Informator

URSUS

ZMIANY KONSTRUKCYJNE

Zmiany konstrukcyjne w ciągniku Ursus C-328

Rys. 1. Fragment mechanizmu kierowniczego przed zmianą

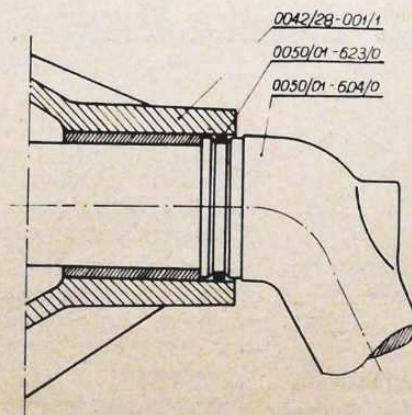
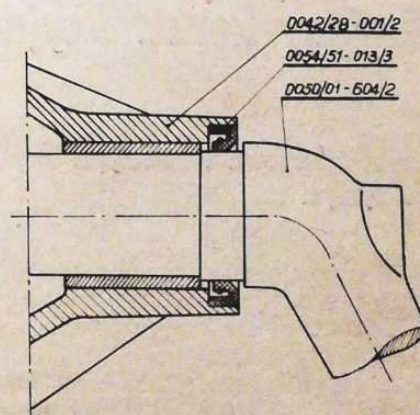
Od numeru ciągnika 97000 w zespole mechanizmu kierowniczego 0042/28-100/0 zastąpiono pierścień uszczelniający 0050/01-623/0 pierścieniem uszczelniającym A35×47×7 PN-57/M-86960 o numerze katalogowym 0054/51-013/3 (porównaj rysunek 1 i rysunek 2).

Wprowadzenie pierścienia uszczelniającego typu Simmera spowodowało częściową zmianę kształtu i wymiarów ramion oraz obudowy mechanizmu kierowniczego. Części po zmianie otrzymały nowe numery. Ramię mechanizmu

Numer katalogowy 0042/28-001/1 obudowy mechanizmu kierowniczego z tulejkami zmieniono na numer 0042/28-001/2. Celem zmiany było wyeliminowanie przecieków. Nowe części nie są zamiennie z dotychczas produkowanymi.

— pod nazwami części poz. 17, 22, 26 i 32 po-
dać uwagę w nawiasie (do nr ciągnika 96999);
— dopisać nowe pozycje:

17a 0050/01-605/2 Ramię mechanizmu kiero-
wniczego lewe (od nr cią-
nika 97000) Sztuk 1

22a 0054/51-013/3 Uszczelka A35×47×7 PN-
57/M-86960 (od nr ciągni-
ka 97000) Sztuk 2
26a 0042/28-001/2 Obudowa mechanizmu kie-
rowniczego z tulejkami (od
nr ciągnika 97000) Sztuk 1
32a 0050/01-004/2 Ramię prawe mechanizmu
kierowniczego (od nr cią-
nika 97000) Sztuk 1

Rys. 1. Koło atakujące 0050/42-508/0 (do nr ciągnika 8999)

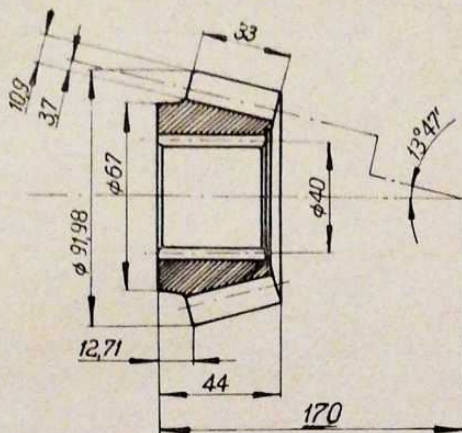
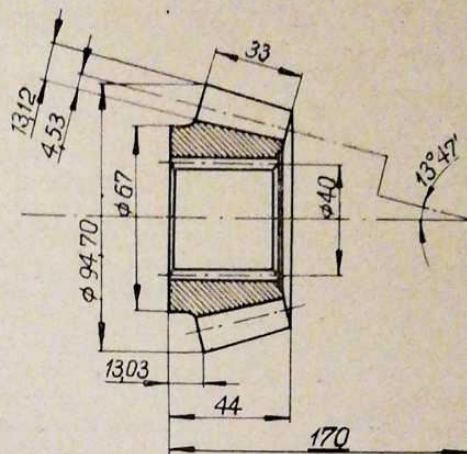
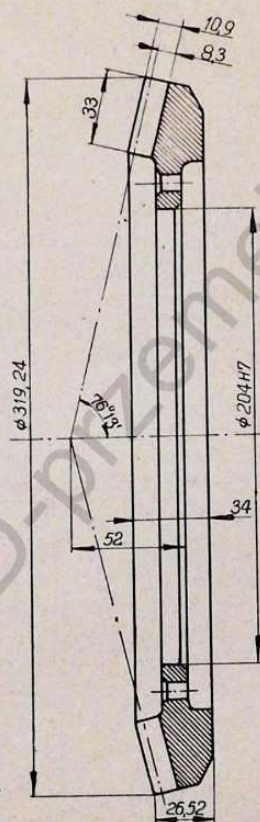
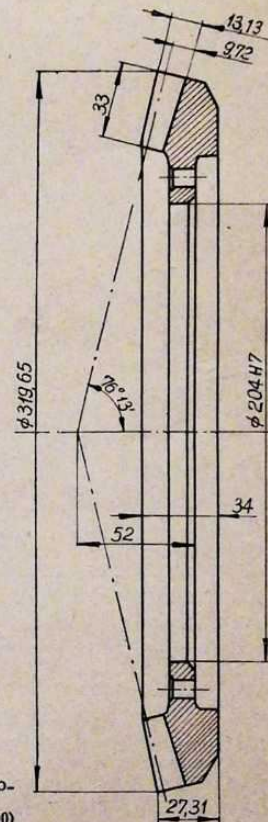
W zespole tylnego mostu 0046/42-500/0 po-
cząwszy od numeru 9000 zmieniono ząbienie
kół zębatach stożkowych, tworzących przekład-
nię główną ciągnika.

Koło atakujące 0050/42-508/0 zastąpiono ko-
łem 0050/42-542/0, zaś współpracujące z nim
koło talerzowe 0050/42-525/0 zastąpiono kołem
0050/42-543/0.

Zmiana polega na wprowadzeniu ząbienia
Gleasona zamiast dotychczas stosowanego za-
zębienia Oerlikona. Nacinanie zębów metodą
Gleasona jest znacznie wydajniejsze i tańsze.

Ząbienie Gleasona można łatwo poznać, po-
niważ zęby mają inny kształt i są wyższe —
co pokazano na rysunkach 1—4. Średnice we-
wnętrzne oraz szerokości kół zębatach pozosta-
ły bez zmiany.

— tablica 19: poz. 8 0050/42-508/0 Koło atakujące — zmienić numer na 0050/42-542/0 i dopisać uwagę: zamawiać i wymieniać łącznie z częścią 0050/42-543/0;

— tablica 20: poz. 10 0050/42-525/0 Koło talerzowe — zmienić numer na 0050/42-543/0 i dopisać uwagę: zamawiać i wymieniać łącznie z częścią 0050/42-542/0;

— tablica 20: poz. 9 0046/42-513/0 Koło talerzowe kompletne — zmienić numer na 0046/42-514/0.

Rys. 1. Palec zmiany biegów 0046/52-002/0 (do nr ciągnika 1499)

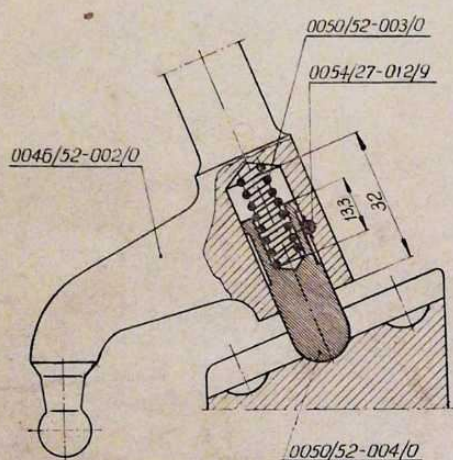
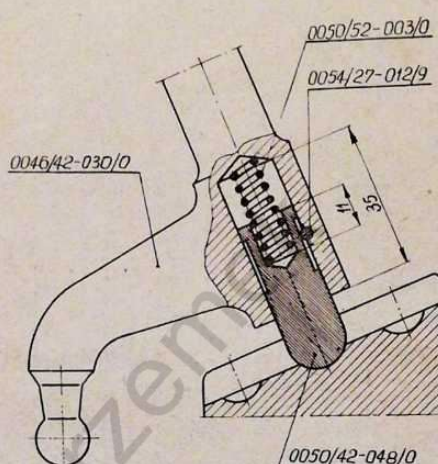
Ze względów technologicznych, od numeru ciągnika 1500, zmieniono głębokość otworu ϕ 14 z 32 na 35 mm w części 0046/52-002/0 — palec zmiany biegów (rys. 1). Spowodowało to konieczność jednoczesnego zmniejszenia z 13,5 na 11 mm głębokości otworu ϕ 8 pod sprężynę w czopie prowadzącym 0050/52-004/0. Inne wymiary czopa prowadzącego i palca nie uległy zmianie. Nie zmieniono też pozostałych części zatrzasku dźwigni zmiany biegów: 0050/52-003/0 — sprężyna i 0054/27-012/9 — kolek walcowy 3n6×22 PN-57/M-85021.

Zmienione części otrzymały nowe numery: palec zmiany biegów — 0046/42-030/0 i czop prowadzący — 0050/42-048/0. Nowe części, montowane do ciągników od numeru 1500, pokazano na rysunku 2.

Do ciągników do numeru 1499 w przypadku konieczności wymiany palca zmiany biegów 0046/52-002/0 należy zamawiać palec 0046/42-030/0, ale jednocześnie czop prowadzący 0050/52-004/0 trzeba zastąpić czopem 0050/42-048/0. Natomiast wymiana czopa 0050/52-004/0 w ciągnikach do nr 1499 nie pociąga za sobą konieczności wymiany palca zmiany biegów.

— **poz. 12** 0046/52-002/0 Palec zmiany biegów — zmienić numer na 0046/42-030/0 i dopisać uwagę: w ciągnikach do nr 1499 wymieniać łącznie z częścią 0050/42-048/0;

— **poz. 14** 0050/52-004/0 Czop prowadzący — dopisać uwagę: do nr ciągnika 1499;

— dopisać **poz. 14a** 0050/42-048/0 Czop prowadzący (od nr ciągnika 1500).
